Rapport de contrôle d'installations électriques à basse et à très basse tension

Rue Mitoyenne 247 - 4840

TYPE DE CONTRÔLE Visite de contrôle vente ancienne installation (8.4.2.)

RÉF. 54/2025/93003/01:1

Croquis de position élémentaire et descriptif sommaire des tableaux

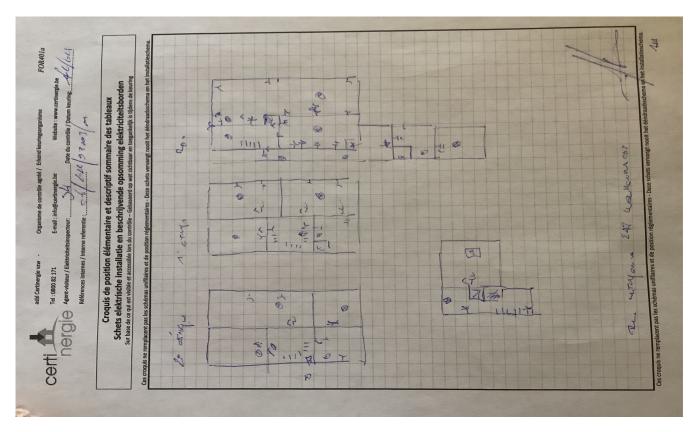
- Le câble d'alimentation du tableau principal n'est pas conforme. 4.4.1.5.;4.3.3.;5.2.7.
- La tension d'alimentation n'est pas indiquée clairement de manière apparente sur chaque tableau de répartition et de manoeuvre. 3.1.3.3.a
- Les circuits, les appareils de coupure et/ou les dispositifs de protection ne sont pas repérés de manière claire et visible. 3.1.3.
- Il manque des obturateurs dans le tableau électrique. 4.2.2.1.;4.2.2.3.

- Les fusibles de type D ne sont plus autorisés 5.3.5.5.a. Les bases de fusibles/disjoncteurs à broches ne sont pas équipées d'éléments de calibrage. - 5.3.5.5.
